Keuringsverslag van een elektrische laagspanning- en zeer lage spanningsinstallatie

NIET CONFORM

Straatnaam Vennendijk
Huisnummer 21
Busnummer
Postcode 3680
Gemeente Neeroeteren
Land België

Controlebezoek van een oude huishoudelijke elektrische installatie van een wooneenheid bij verkoop op vraag van de verkoper volgens (KB 08/09/2019) - AREI Boek 1- 8.4.2. en 8.2.1. en 4.2.4.3.

Afbeelding schakel- en verdeelbord:

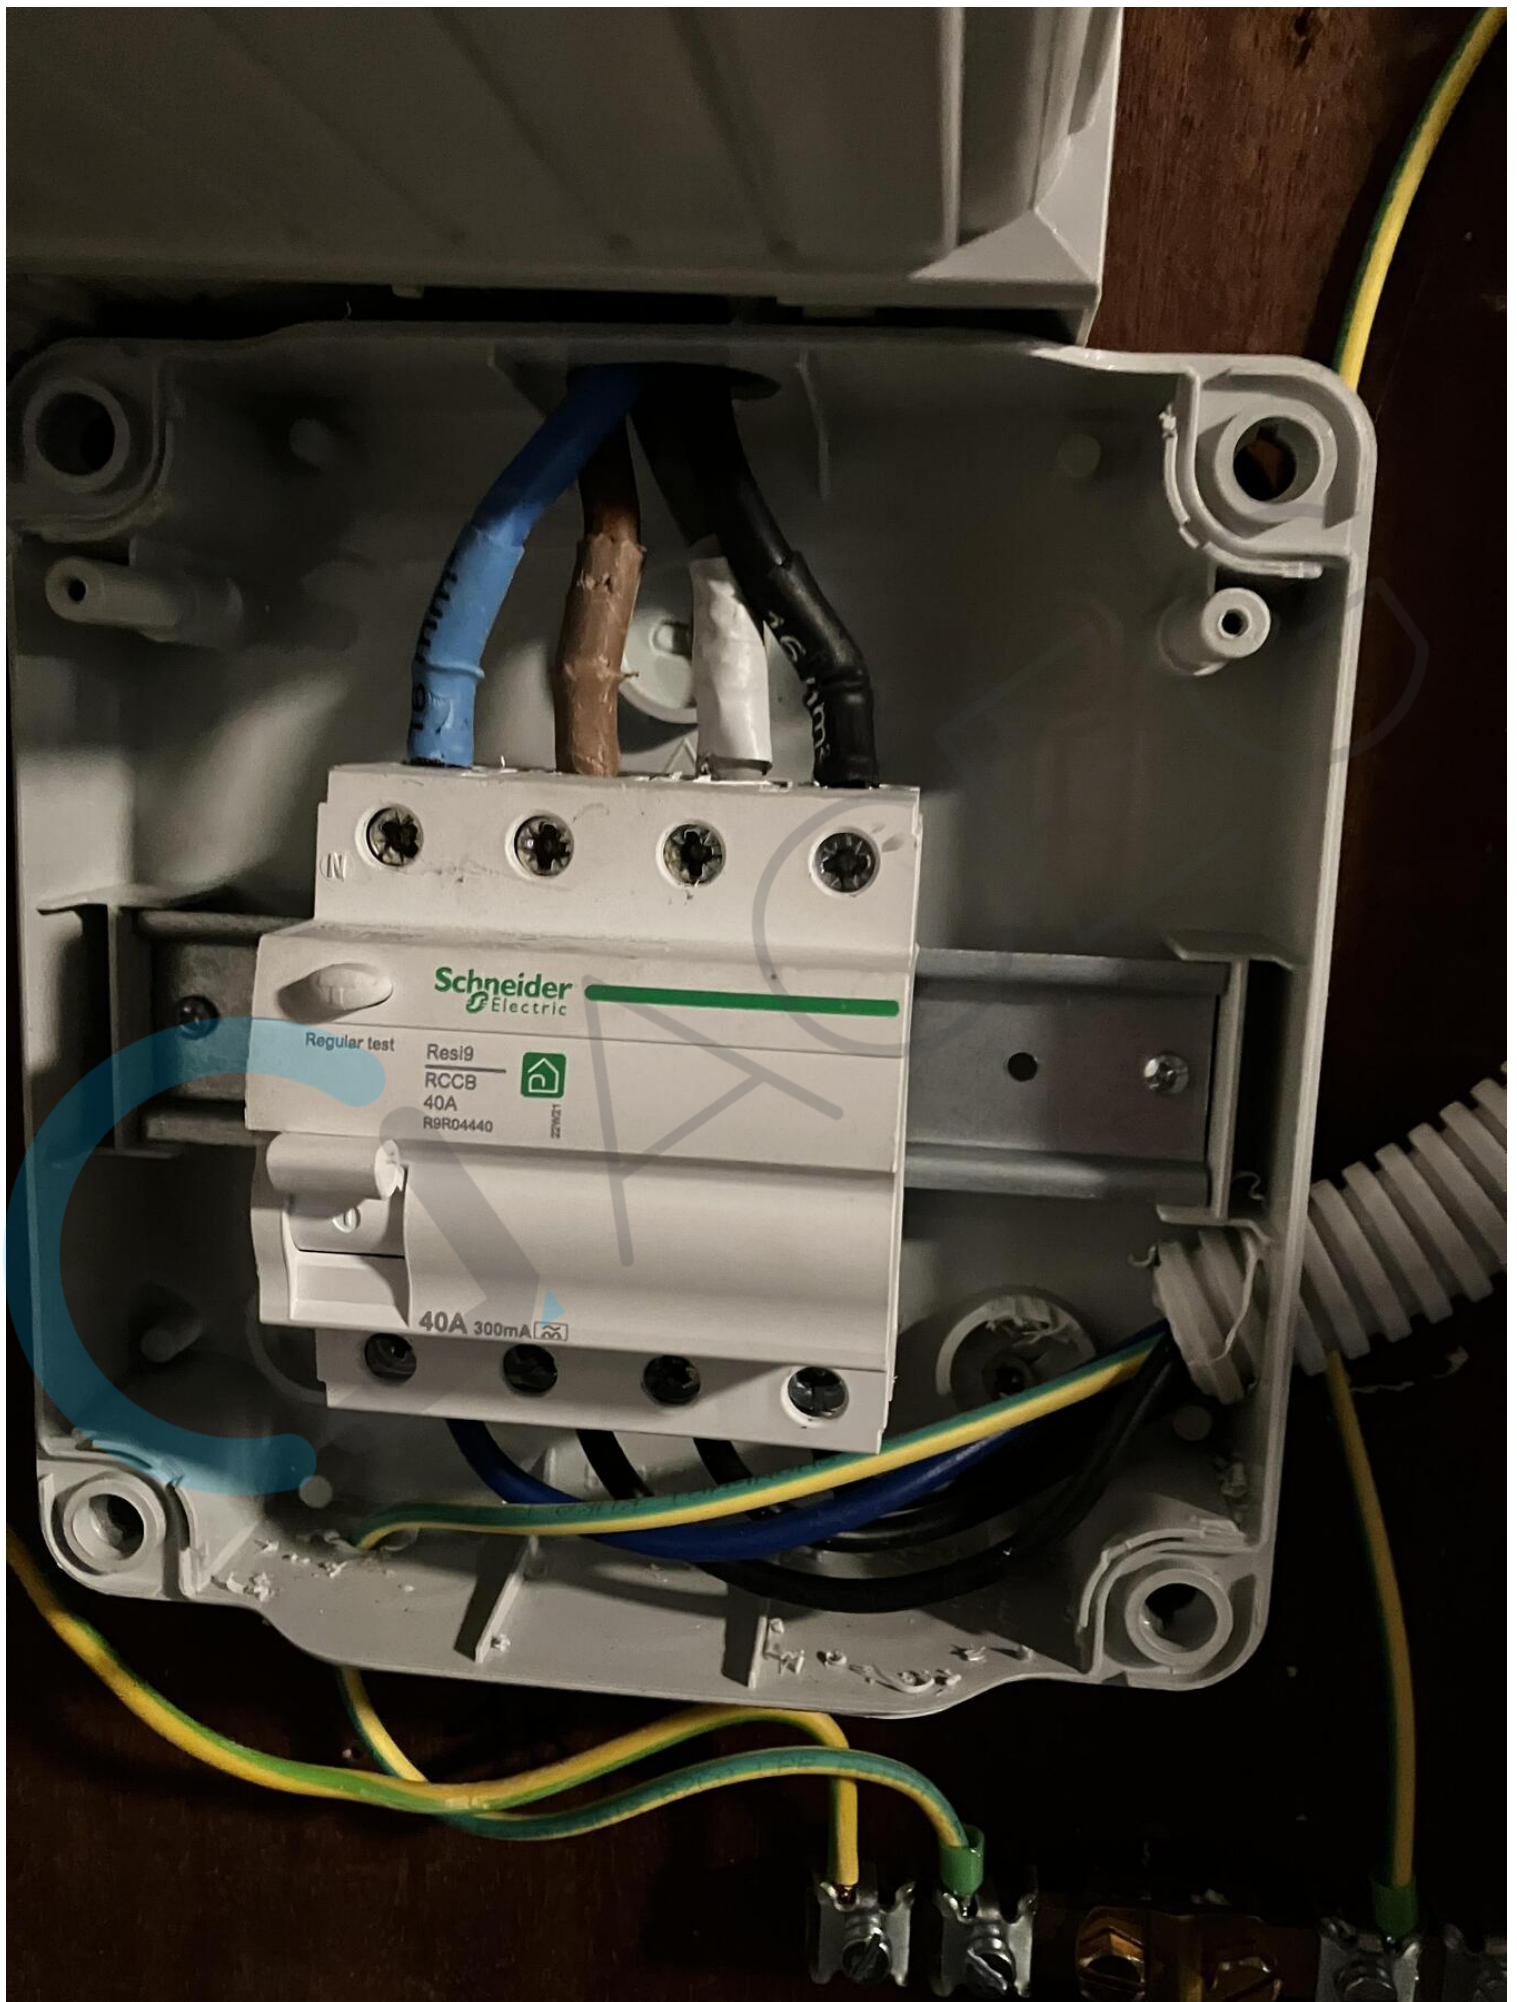
I1.01 Eëndraadschema van de installatie is niet aanwezig. (Boek 1 Afdeling 2.12 - 2.13 en 3.1.2)	
I1.03 Situatieschema van de installatie is niet aanwezig. (Boek 1 Afdeling 2.12 - 2.13 en 3.1.2)	
I2.03 De continuïteit van equipotentiaalverbindingen en/of beschermingsgeleiders zijn niet gewaarborgd. (Boek 1 Onderafdeling 5.3.5.3.G. en 5.4.3.5)	
I4.08 De beschermingsgeleiders zijn niet verdeeld over de ganse installatie. (Boek 1 Onderafdeling 5.3.5.3.G. en 5.4.3.1.)	Contactdozen met aardingspen doch zonder aarding
I5.01 De aanduiding van de stroomkringen en/of apparatuur, aansluitklemmen, enz dient aangebracht of vervolledigd te worden. (Boek 1 Onderafdeling 3.1.3.1. en 3.1.3.3.A. en 5.1.6.1)	
I5.03 Het verdeelbord is niet makkelijk toegankelijk. (Boek 1 Onderafdeling 5.3.5.1.C.)	Verdeelbord in hal
I5.10 De genaakbare, naakte onder spanning staande delen zijn onvoldoende afgeschermd. (Boek 1 Afdeling 5.1.4. en 4.2.2.3.)

I5.14 De nominale spanning dient duidelijk vermeld te worden op een oordeelkundig gekozen plaats. (Boek 1 Onderafdeling 3.1.3.3.)	
I6.01 De differentieelschakelaar aan het begin van de huishoudelijke installatie is niet verzegelbaar. (Boek 1 Onderafdeling 4.2.4.3.)	
I6.06 De differentieelstroombeschermingsinrichtingen die worden geplaatst in huishoudelijke installaties zijn ten minste van het type A. Een differentieelstroombeschermingsinrichtingen van het type AC is niet toegelaten. (Boek 1 Onderafdeling 5.3.5.3.)	Differentieel in kast in hal
I7.01 De smeltzekeringhouders of houders van kleine vermogensschakelaars met pennen met een sectie kleiner dan 10mm² zijn niet voorzien van kalibreerelementen. (Boek 1 Onderafdeling 5.3.5.5.A.)	
I8.21 Kabeldoorvoeren uit te voeren met wartels of gelijkwaardig bescherming. (Boek 1 Onderafdeling 5.2.6.1.)	Contactdoos in veranda
